Numer sprawy: PN/23/2012 - 74/11/12/MZK
Stalowa Wola, 15.11.2012 r.

WYJAŚNIENIA TREŚCI SIWZ Nr 2

Dotyczy: postępowania o udzielenie zamówienia publicznego numer sprawy: PN/23/2012.
Nazwa zadania: Zamówienie Nr 01 „Budowa Zakładu Mechaniczno-Biologicznego Przetwarzania Odpadów Komunalnych w Stalowej Woli”.

Załącznik nr 1 do odpowiedzi na pytanie 17
do wyjaśnień treści SIWZ nr 2

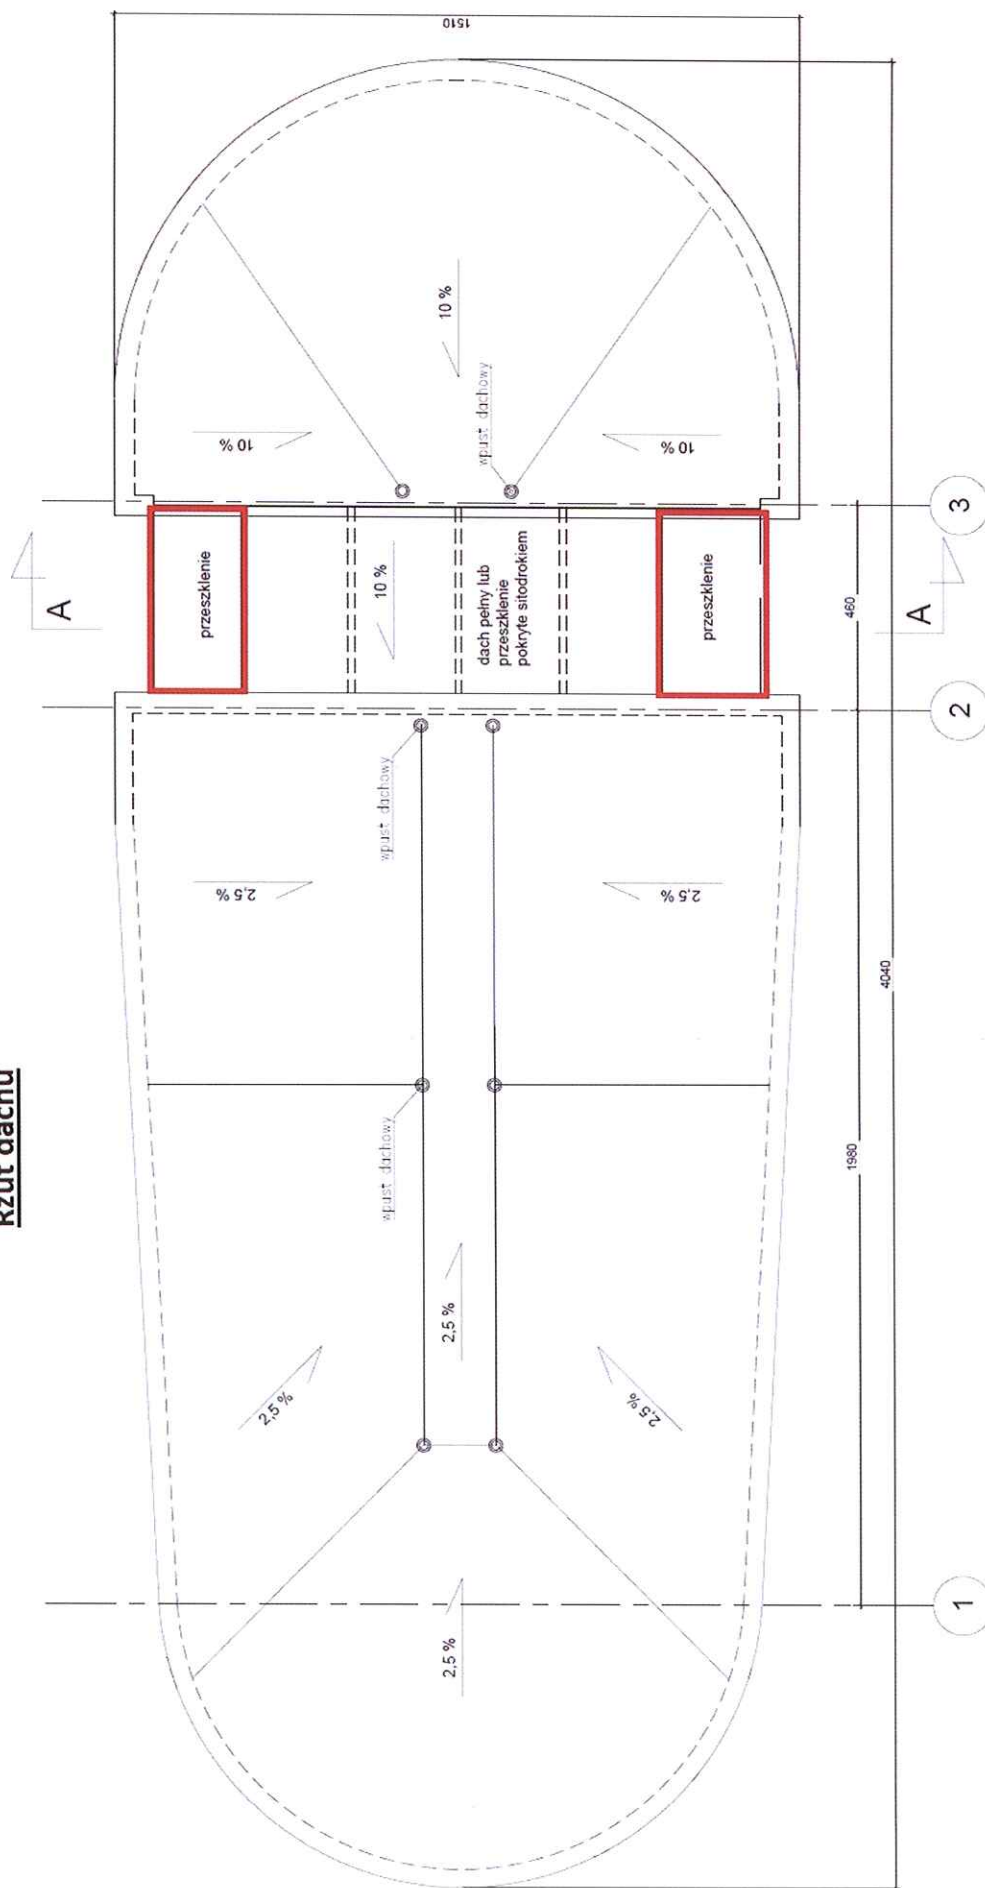
W PFU na str. 58 widnieje zapis o wykonaniu stropodachu żelbetowego natomiast rzut budynku administracyjnego z zał. nr 9 do PFU wskazuje na możliwość wykonania pełnego przeszklenia dachu. Wykonawca zwraca się o sprecyzowanie zapisów oraz o podanie rodzaju konstrukcji, jeśli będzie możliwość wykonania całkowitego przeszklenia dachu.

Załącznik nr 9 nie wskazuje na możliwość wykonania pełnego przeszklenia dachu a jedynie na wykonanie przeszklenia nad hollem. Ponadto w PFU na str. 58 Zamawiający wymaga wykonania izolacji cieplnej dachu z wełny szklanej o grubości min. 25 cm.

Zamawiający **nie dopuszcza** wykonania pełnego przeszklenia dachu. Zgodnie z Załącznikiem nr 9 do PFU Wykonawca może wykonać pełne przeszklenie hallu lub też przeszkląć hall częściowo (min. wymagane przeszklenie holu zostało zaznaczone kolorem czerwonym na Załączniku nr 1 do niniejszych odpowiedzi).
